Dodatek č. 1

Smluvní strany tímto prohlašují, že dne 24. 09. 2021 uzavřely smlouvu o dílo, jejímž předmětem je provedení stavebních prací na veřejné zakázce s názvem: „**II/101 Okružní křižovatka, Dobřejovice - Herink**“ (dále jen „**Smlouva o dílo**“). Na základě dohody smluvních stran a ve vazbě na čl. 15. Závěrečná ustanovení odst. 15.14. Smlouvy o dílo, uzavírají smluvní strany tento dodatek č. 1 ke Smlouvě o dílo (dále jen „**Dodatek č. 1**“).

Změnový list

Díličí změna 1: Realizace provizorní točny BUS MHD

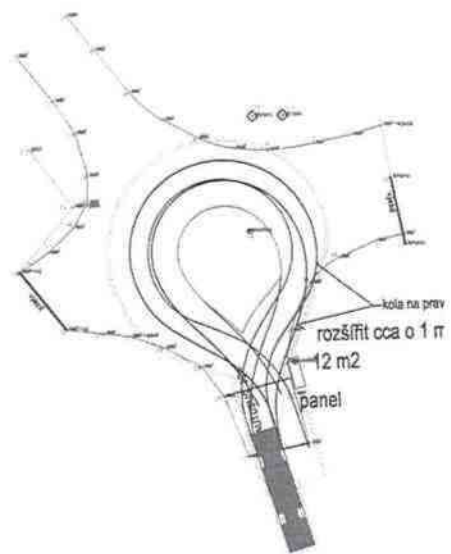
JEDINÁ NOŽNÍ VARIANTA PŘI OTÁČENÍ BUS MHD
BĚHOV II. ČTAPY VĚSTAVBY OK DU BŘEJSKICE V
RÁMCI DÍLO JE V ULICI K HERMELNÍ V PROSTORU
VSTŘEKNUTÍ VĚSTAVY V RÁMCI A60 JČSČMČ.

PROJEKTANT DÍLO PO DOHODĚ S DP A PŘÍD
NÁVĚSTU RIZIKEM ÚPRAV PŘI OTÁČENÍ DÍLO.

AD MĚŘENÍ SKLADBU ROZMĚRŮ KOMUNIKACE

TOTO ÚPRAVY BUDOU ADMINISTRATIVNĚ PŘIPRAVENY

ROZŠÍŘENÍ KOMUNIKACE

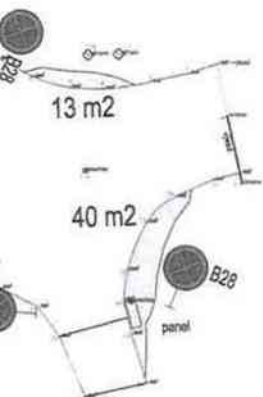
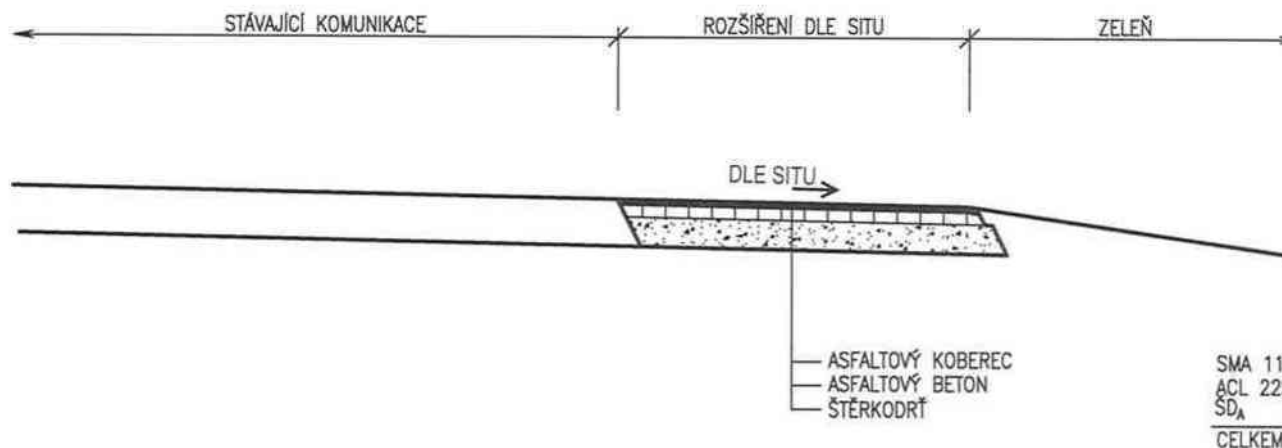
Na jednání s DP a Ropid, za účasti starostů obcí Dobřejovice, Modletice a Herink bylo požadováno, pro stálou dopravní obslužnost obce Herink, zřídit provizorní točnu autobusů MHD (doklad č.08). Jako jediná možná varianta pro otáčení BUS v rámci DIO byl schválen prostor v ulici "K Herinku" mezi vstřícnými vjezdy u areálu Agro Jesenice (doklad č.09). Projektant DIO pomocí vlečných křivek a zkušební jízdy BUS navrhl přesné umístění točny a z toho plynoucí rozšíření stavebních úprav vozovky (doklad č. 10). Projektant komunikaci stavby navrhl konstrukci provizorního rozšíření vozovky (doklad č.11). Tyto výše uvedené změny byly projednány a odsouhlaseny TDI a AD. Následně byly oznámeny objednateli (doklad č.16). Objednatel vydal pokyn ke zpracování ZBV (doklad č.17). Po uvedení stavby do provozu byla provizorní točna demontována a vše upraveno do původního stavu (doklad č. 18).

1. Realizace provizorní otoče BUS MHD
 Na jednání s DP a Ropid dne 15.9.2021 bylo požadováno, pro stálou dopravní obslužnost obce Herink, zřídit provizorní točnu autobusů MHD. Následně byl navržen rozsah stavebních úprav v obci Herink.

- 1) Realizace provizorní otoče BUS MHD – pro stálou dopravní obslužnost obce Herink, na základě dodatečného požadavku DP a Ropid, bylo nutné zřídit provizorní točnu autobusů MHD.

Is9b
 písmo: střední, úzké
 výška písma: 210 mm

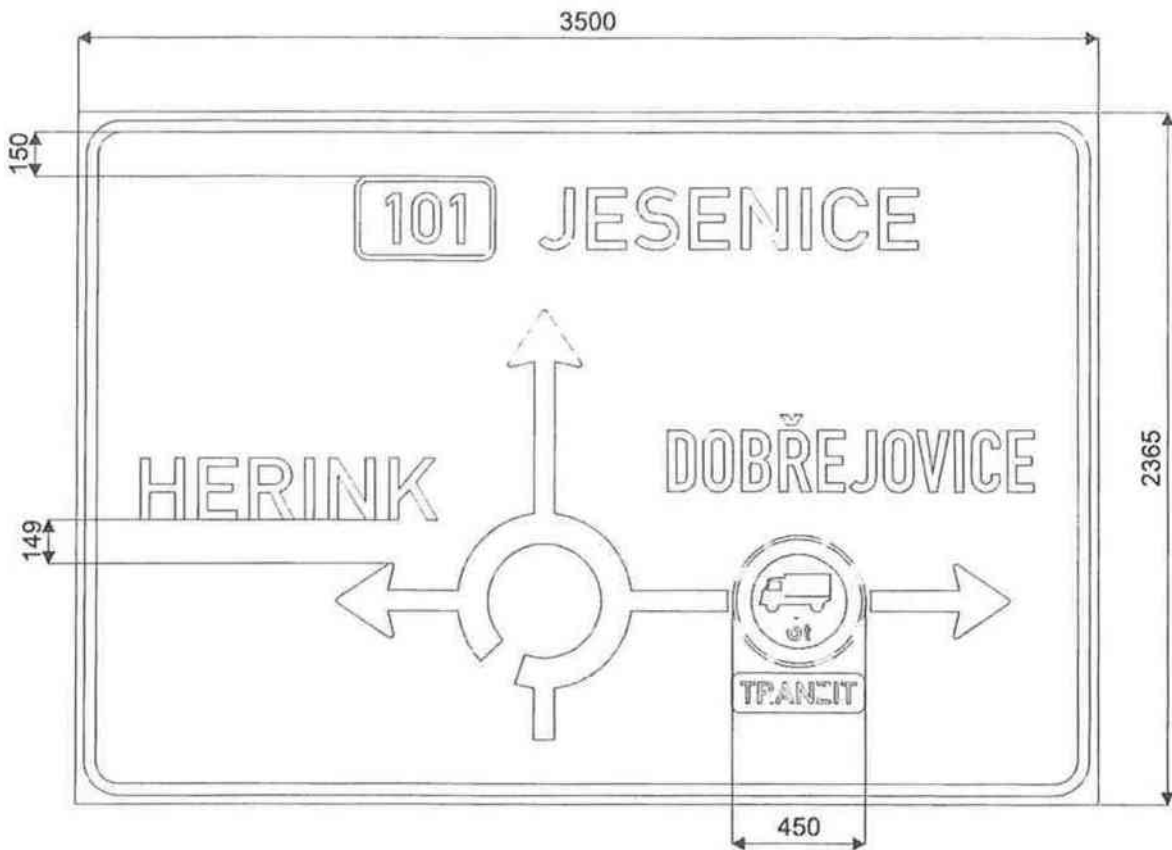
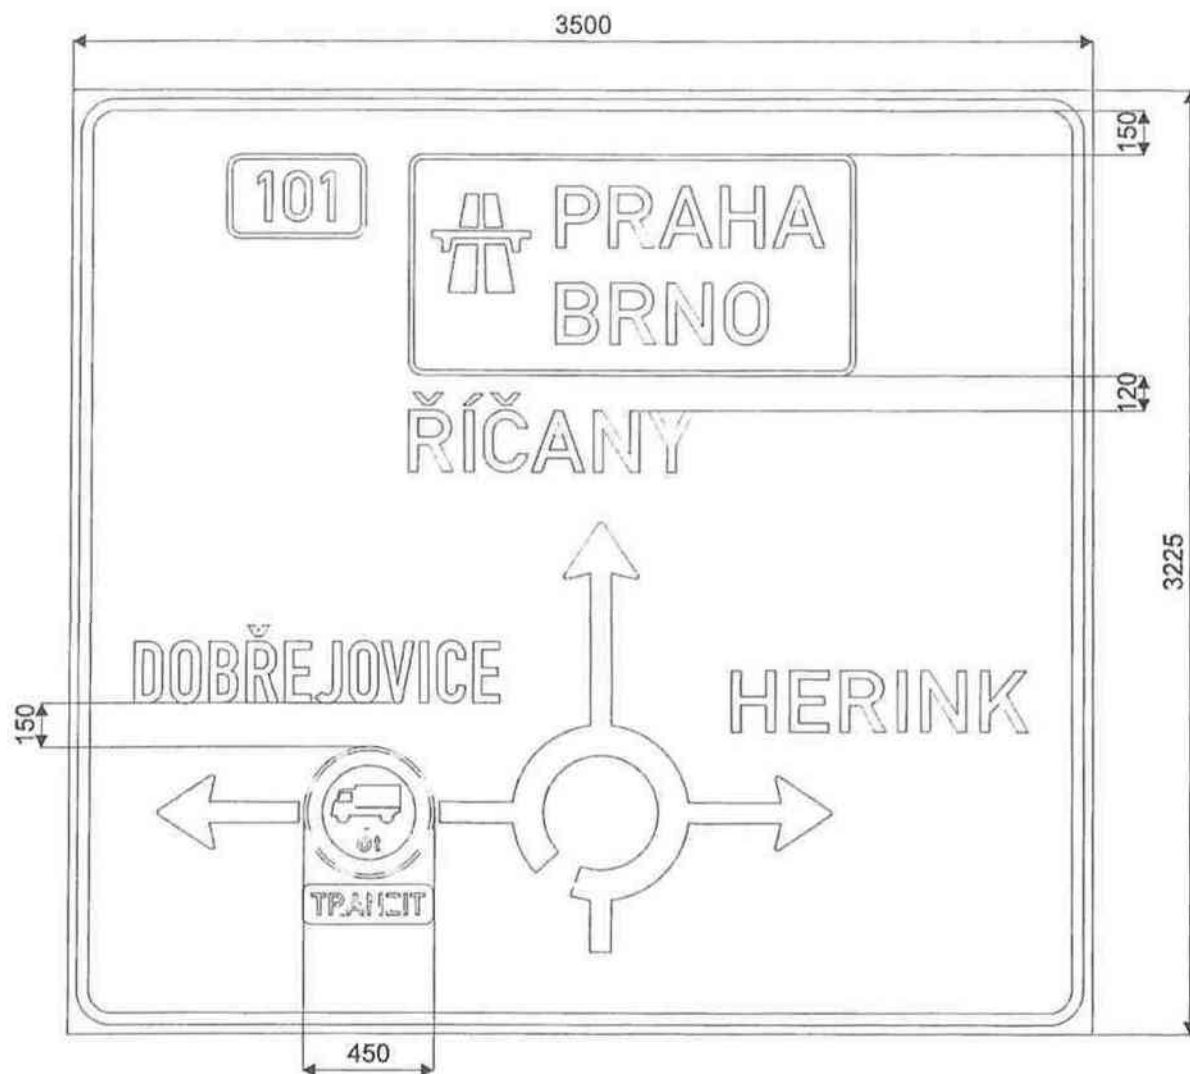
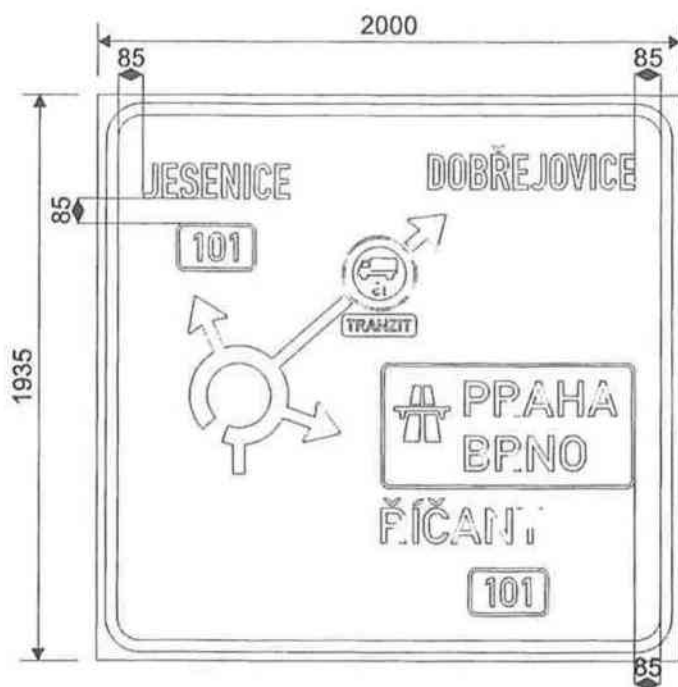
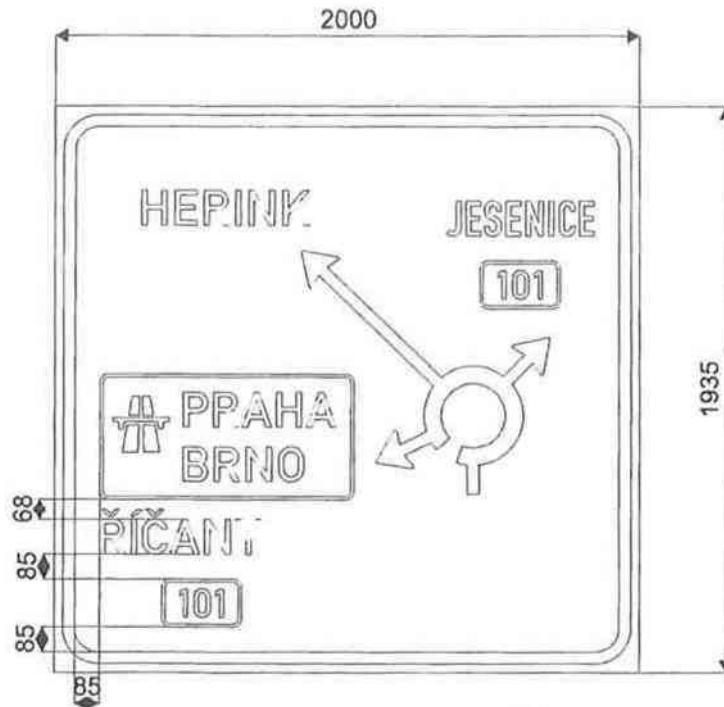
2. Úprava velikosti velkoplošných tabulí, umístění
 Po projednání Stanovení místní úpravy s DO a PČR byly upraveny a odsouhlaseny rozměry velkoplošných cedulí. Byla určena přesná poloha umístění tabulí a z ní, z hlediska bezpečnosti provozu, vyplývající prořez stávající zeleně.

- 2) Úprava velikosti velkoplošných tabulí, umístění – po projednání Stanovení místní úpravy s DO a PČR byly odsouhlaseny větší rozměry velkoplošných cedulí. Tato úprava vznikla z důvodu většího množství informací, umístěných na cedulích a stanoveného normového typu fontu. Vzhledem k větším rozměrům značek a jejich umístění, z hlediska bezpečnosti provozu, je nutný částečný prořez stávající náletové zeleně.
